# Lista de peças ilustrada – Atualização da IPL

**530iP4**

Descrição da alteração

Atualizações da IPL

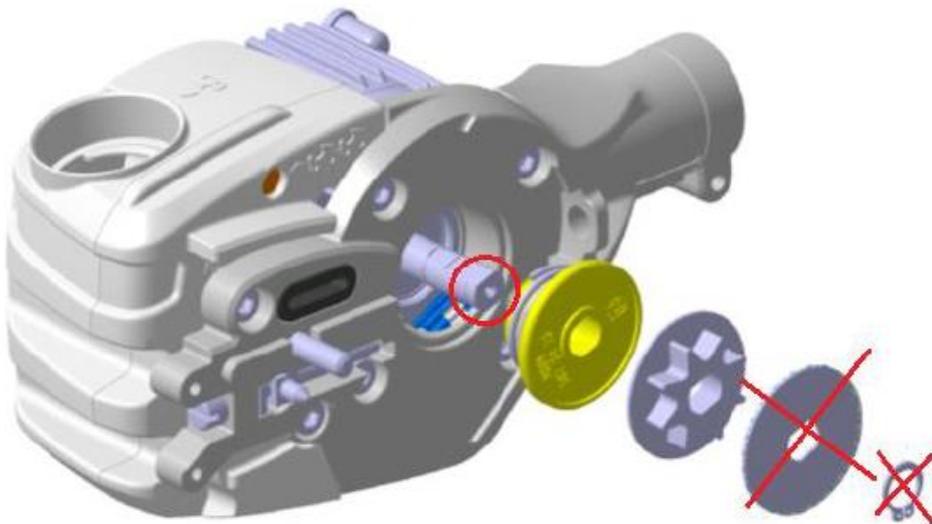
<b>Título da página</b>	<b>N.º de ref.</b>	<b>N.º da peça nova</b>	<b>Nome</b>	<b>N.º da peça excl.</b>	<b>Observação</b>
A CABEÇA DA SERRA	4		CONJUNTO DO MOTOR	587 69 08-01	Motor antigo.
A CABEÇA DA SERRA	30	546 70 36-01	KIT DO MOTOR		Motor novo. Irá substituir o 587 69 08-01 após o stock terminar.
A CABEÇA DA SERRA	31	529 65 38-01	MOTOR		Novo motor para o KIT DE MOTOR 546 70 36-01.
A CABEÇA DA SERRA	23	Consulte a observação.	ANILHA	577 27 15-01	Apenas para o motor antigo 587 69 08-01 e o SISTEMA DE CORTE 529 53 71-01 sem orifício para parafuso no eixo do motor (consulte a referência 2 na página 3).
A CABEÇA DA SERRA	24	Consulte a observação.	MOLA DE BLOQUEIO	735 31 12-00	Apenas para o motor antigo 587 69 08-01 e o SISTEMA DE CORTE 529 53 71-01 sem orifício para parafuso no eixo do motor (consulte a referência 2 na página 3).
A CABEÇA DA SERRA	29	Consulte a observação.	SISTEMA DE CORTE	529 53 71-01	O novo SISTEMA DE CORTE inclui o novo motor (eixo com orifício para parafuso; consulte a referência 2 na página 3).

A CABEÇA DA SERRA	32	597 67 01-01	MOLA DE DISCO		Consulte a referência 2 na página 3.
A CABEÇA DA SERRA	33	503 23 00-35	ANILHA		Consulte a referência 2 na página 3.
A CABEÇA DA SERRA	34	503 21 53-20	PARAFUSO		Consulte a referência 2 na página 3.

## Referência 1

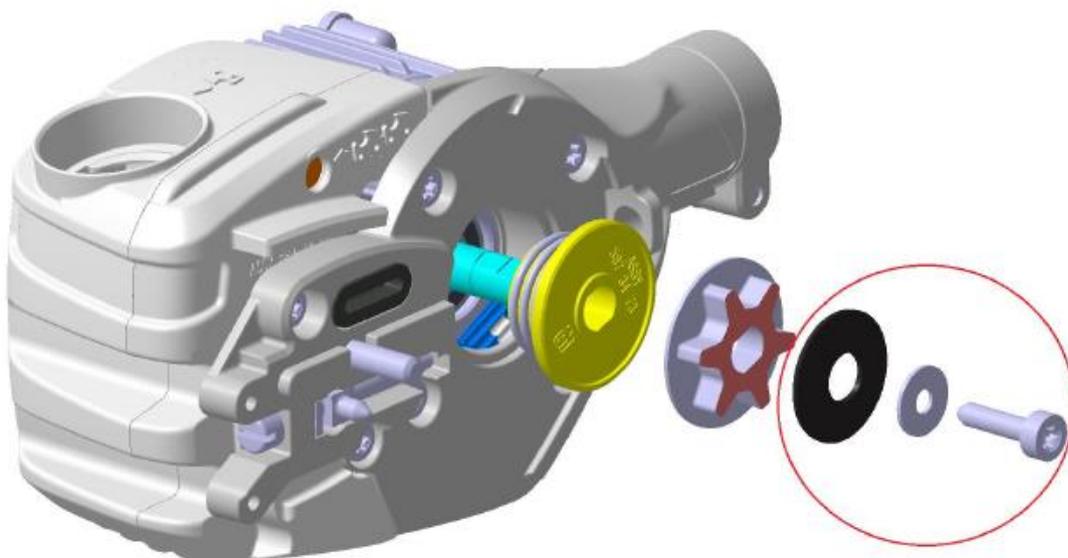
Motor assy is replaced with a new motor assy that has an internal threaded hole in the shaft.  
The washer and circlip are replaced by a disc spring, washer and screw.  
The screw must be tightened with 7-8 Nm and the spur sprocket must be held / fixed to enable that.

Referência 2 para IDENTIFICAÇÃO do SISTEMA DE CORTE 529 53 71-01.

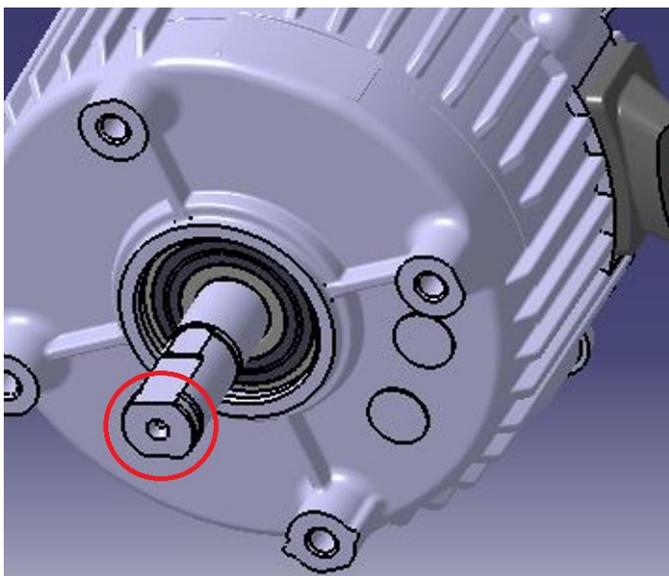
**Antigo SISTEMA DE CORTE 529 53 71-01** > (eixo do motor sem orifício para parafuso); **APENAS** compatível com a MOLA DE BLOQUEIO 735 31 12-00 e a ANILHA 577 27 15-01. Este sistema de corte antigo inclui o MOTOR 587 69 08-01.

**Novo SISTEMA DE CORTE 529 53 71-01** > (o eixo do motor inclui um orifício para parafuso; consulte [abaixo](#)); **APENAS** compatível com a MOLA DE DISCO 597 67 01-01, a ANILHA 503 23 00-35 e o PARAFUSO 503 21 53-20. O novo sistema de corte inclui o MOTOR 529 65 38-01.
